Mission régionale d'autorité environnementale
ÎLE-DE-FRANCE

**Avis délibéré
sur le projet de zone d'aménagement concerté (Zac)
du quatrième collège à Clamart (92)**

**N° APJIF-2024-084
du 05/11/2024**

Illustration 2 : État actuel et projet (EI, partie 6, p. 228 et 142)

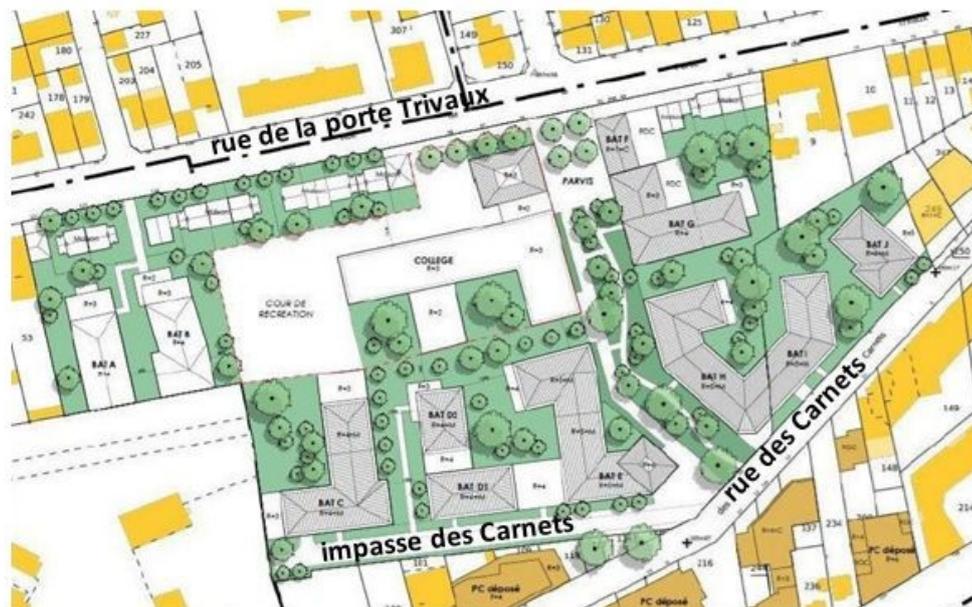
D'après le plan de masse du projet (cf. illustration 2), l'Autorité environnementale constate que l'emplacement choisi pour le collège se situe dans la partie centrale la moins exposée au bruit, ce qui est pertinent.

Illustration 3 : Répartition des surfaces, état initial et état projeté (EI, partie 6, p. 207 et 211).

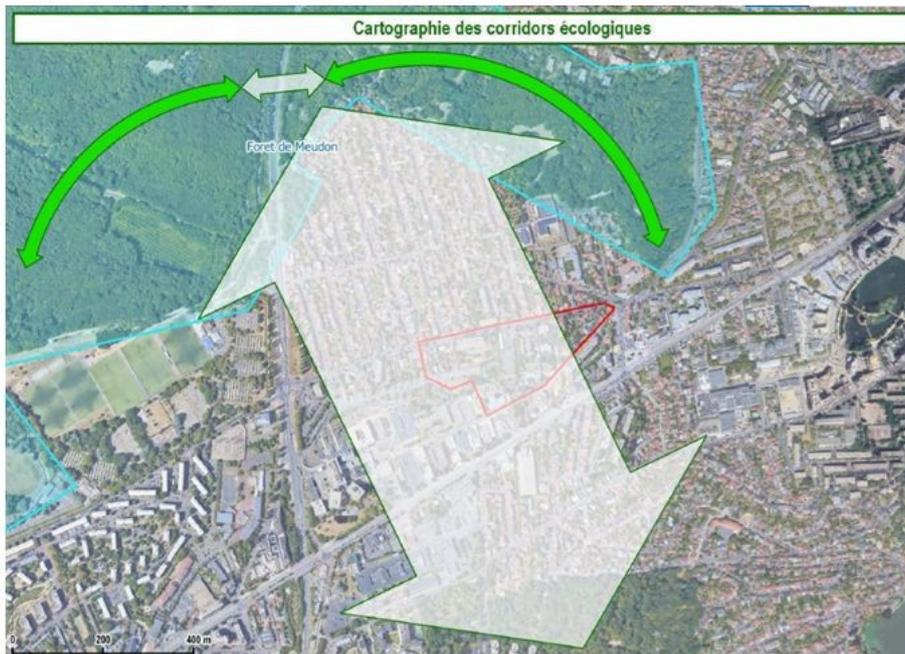
La cour du futur collège est décrite dans l'étude d'impact tantôt comme imperméable, tantôt comme perméable, point qui reste à éclaircir. Les surfaces au sol bâties passent de 8 200 m² à l'état actuel à 10 800 m² à l'état projeté, tandis que la part d'espaces en pleine terre diminue de 12 000 m² à 11 300 m². Les espaces imperméables extérieurs (routes, parkings automobiles) diminuent et passent de 7 400 m² à 5 900 m², dont 2 500 m² de cour de récréation (sous réserve de confirmation de son caractère perméable).

Toutefois, l'Autorité environnementale observe sur le plan figurant à droite de l'illustration 3 qu'au nord-ouest, les maisons mitoyennes le long de la rue de la Porte de Trivaux, apparaissent comme totalement entourées de pleine terre perméable (en vert) alors qu'une partie de cette surface sera nécessairement artificialisée, ne serait-ce que pour assurer l'accès piéton au logement, voire aussi l'accès automobile à ce qui semble être des garages individuels latéraux. Du reste, il est possible que les futurs habitants imperméabilisent une partie des jardins pour créer des terrasses. Aussi, si le total des surfaces de pleine terre du projet est calculé à partir de ce plan, il est probablement surévalué. Par ailleurs, l'absence de plans de sous-sols (parkings) ne permet pas de vérifier si derniers n'excèdent pas l'emprise des immeubles.

Enfin, comme dans le projet, une grande partie du sol en pleine terre après réalisation du projet se situe à l'emplacement des bâtiments détruits (voir illustration 10), il possédera certainement des qualités écologiques moindres que celles des sols de pleine terre existants qui n'ont jamais été artificialisés (ou peu).

- réaliser une évaluation localisée et quantifiée plus précise des sols en pleine terre actuelle et future, incluant l'analyse de leurs fonctions écologiques ;
- préciser la nature du revêtement de la cour de récréation du collège.

Illustration 5 : Le projet au regard d'un corridor arboré (EI partie 6, p. 137) et d'espaces naturels sensibles (EI, partie 3, p. 49, ajout MRAe du nom de l'ENS « Liaison forêt de Meudon-Bois de la Solitude »)

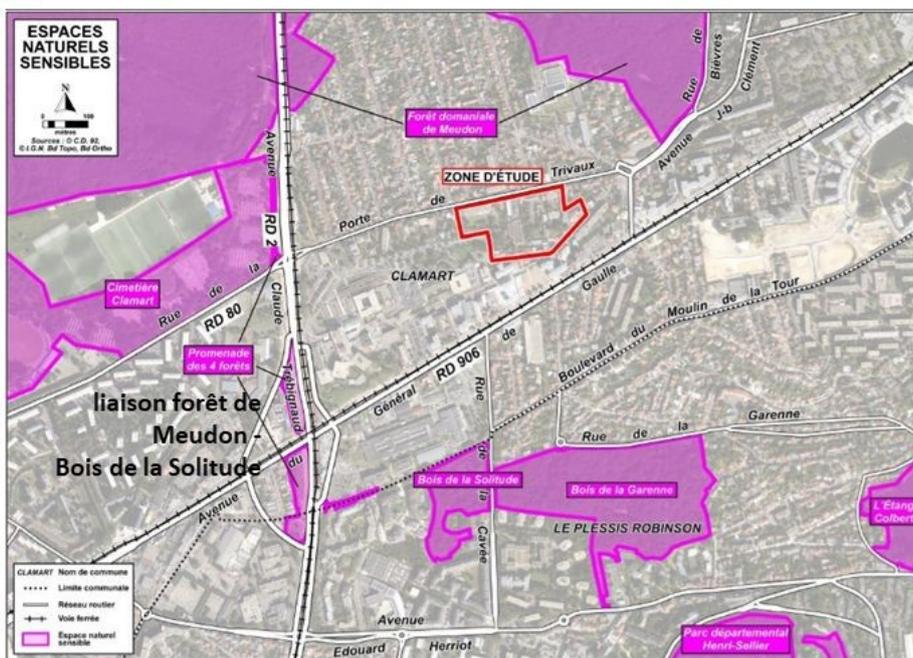
Les corridors visent entre autres à permettre la circulation des espèces et entre autres à réduire les effets de la faible diversité génétique de populations isolées. Or, l'étude écologique élude totalement l'enjeu de restauration d'un corridor arboré fonctionnel pour toutes les espèces quel que soit leur mode de locomotion.

Illustration 9 : Le projet génère une augmentation importante de la circulation automobile sur la rue de la porte des Trivaux.

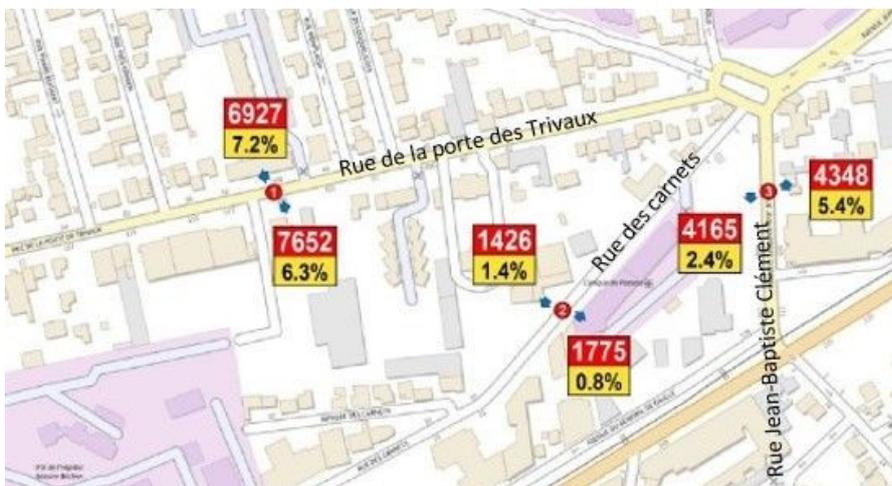
qui accueillerait un trafic significatif de près de 14 580 véhicules par jour, au lieu de 12 400 véhicules par jour actuellement (+13,5 %). Sur la rue des Carnets, le trafic est plus que doublé dans les deux sens avec 3 201 véhicules par jour contre 1 230 actuellement. Sur la rue Jean Baptiste Clément, celle-ci verrait un trafic quotidien de près de 8 500 véhicules par jour contre 6 940 véhicules par jour actuellement.

On observe une augmentation importante du trafic sur la rue de la Porte de Trivaux

tionnement automobile de 150 à 550 (partie 4, p. 18). Au reste, il n'est pas clairement indiqué si ce total de 550 comprend l'ensemble des stationnements automobiles du projet (collectifs et individuels, garages liés aux maisons, parkings souterrains, etc.). Par ailleurs, l'étude d'impact n'indique pas le nombre, la localisation et les conditions d'accès des stationnements destinés aux vélos. En l'état, ces indications sur le stationnement ne traduisent pas une volonté manifeste de réduction de l'usage de l'automobile.

L'étude d'impact n'étudie pas les reports potentiels vers les transports en commun ou vers les mobilités actives et se focalise principalement sur l'utilisation de la voiture.

- détailler la stratégie de mobilité mise en œuvre par le projet en présentant un scénario visant à limiter l'usage de l'automobile, compte tenu notamment de l'importante offre en transports en commun à proximité du site ;
- expliciter les mesures précises et opérationnelles qui en découlent comme la quantification et la localisation des places de stationnement prévues pour les automobiles et pour les vélos et les connexions avec les aménagements piétons et cyclables existants dans le secteur.

Illustration 12 : Cartographie ICU à l'état initial et projeté (EI, partie 6, p. 228)

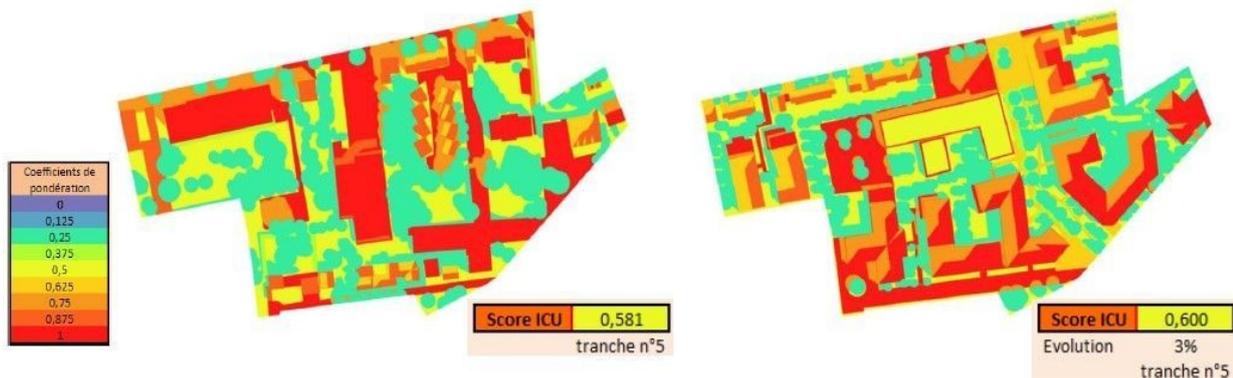
Sur l'illustration 12, l'échelle de couleur correspond aux types de matériaux qui sont classés en neuf tranches, de la classe une, la plus « fraîche » dans les tons bleus, (surface de l'eau) à neuf, dans les tons orange à rouge, la plus « chaude », (type enrobé noir).

La future Zac étant proche du bois de Meudon, et l'ICU n'étant pas fortement aggravé par le projet, il n'est pas considéré comme un enjeu fort, mais des mesures simples, qui ne sont pas définies à ce stade, permettraient de diminuer l'effet d'ICU. Pour l'Autorité environnementale, il conviendrait de favoriser des mesures telles l'augmentation des surfaces perméables et végétalisées, notamment la cour du futur collège, l'absence ou la réduction des abattages d'arbres dont l'effet de fraîcheur est plus fort pour un sujet âgé que pour une plantation récente et des toitures végétalisées.

Illustration 15 : Moyenne annuelle de la concentration en NO₂, modélisée selon différents scénarios (EI, partie 6, p. 84-89). Les gammes de concentrations commencent à 29 µg/m³.

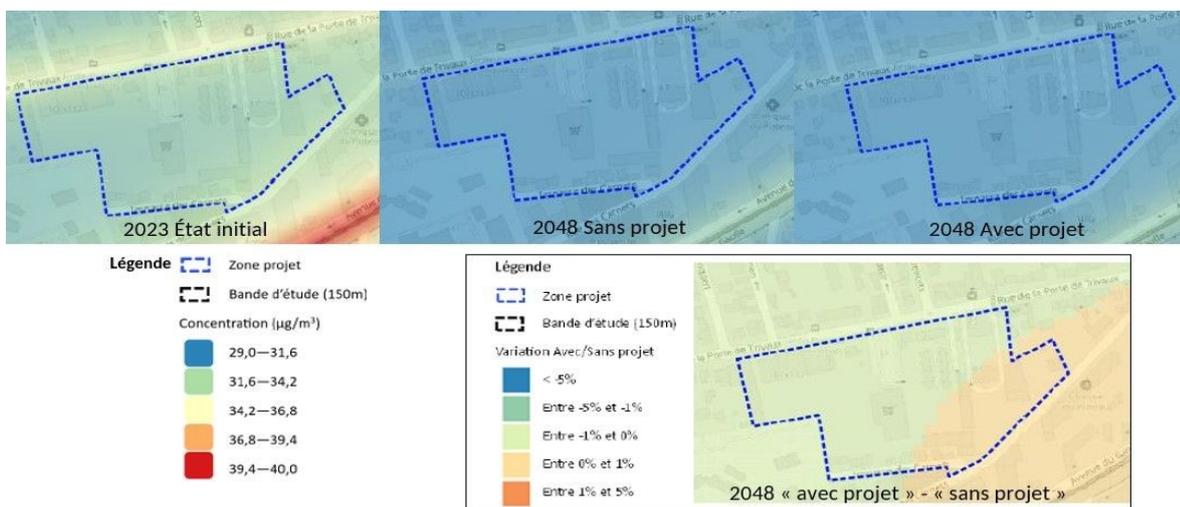
L'Autorité environnementale observe que l'échelle utilisée présente une gamme de concentrations « minimales » qui correspond à environ trois fois les valeurs recommandées par l'OMS, ce qui donne l'impression que les objectifs de qualité de l'air de l'OMS seront atteints en 2048, ce qui n'est pas le cas.

- d'évaluer plus précisément les niveaux d'exposition des populations aux pollutions atmosphériques à l'état projeté, notamment en complétant la campagne de mesures par un point à proximité de l'avenue Charles de Gaulle ;
- de définir des mesures d'évitement et de réduction significative de cette exposition, notamment en prévoyant la mise en œuvre de principes d'aménagement et de construction permettant d'améliorer la dispersion des polluants et la qualité de l'air à l'intérieur des bâtiments, et en présentant une stratégie ambitieuse en faveur des modes de déplacement alternatifs à la voiture.

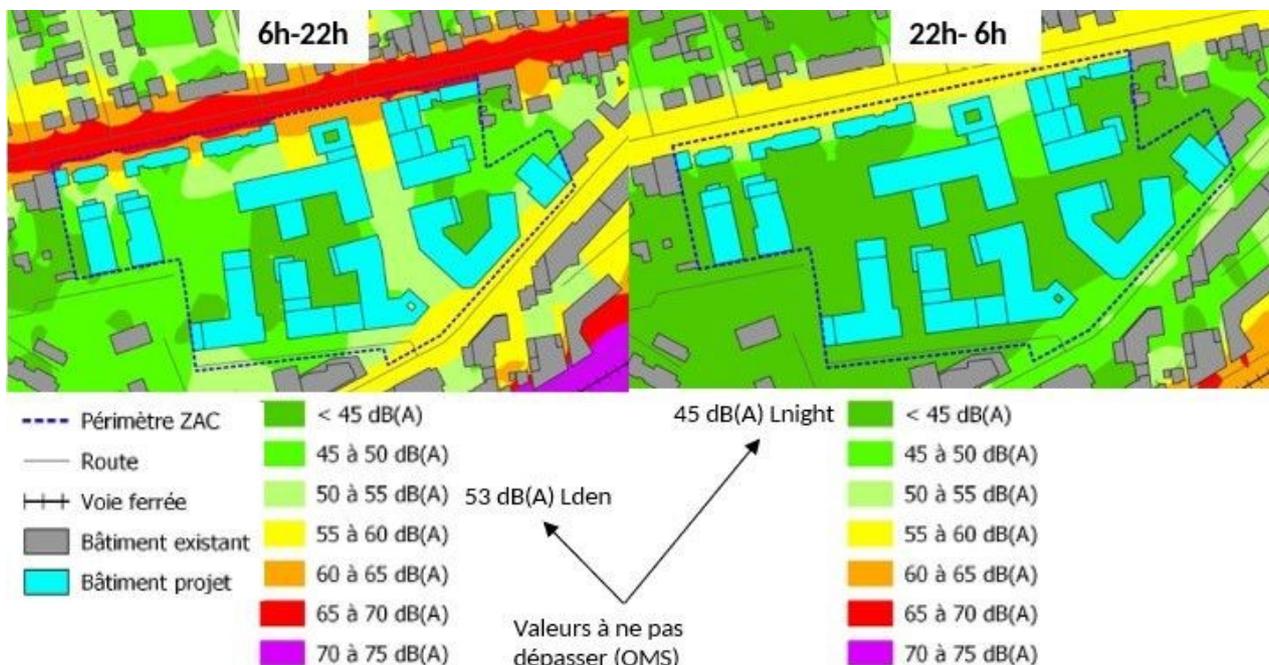
Les résultats de la modélisation sont présentés sur l'illustration 17. Le dossier indique que les valeurs de l'OMS (cf. illustration 17) sont dépassés au niveau de la rue de la Porte des Trivaux, le jour et la nuit, à l'état initial et à l'état projeté.
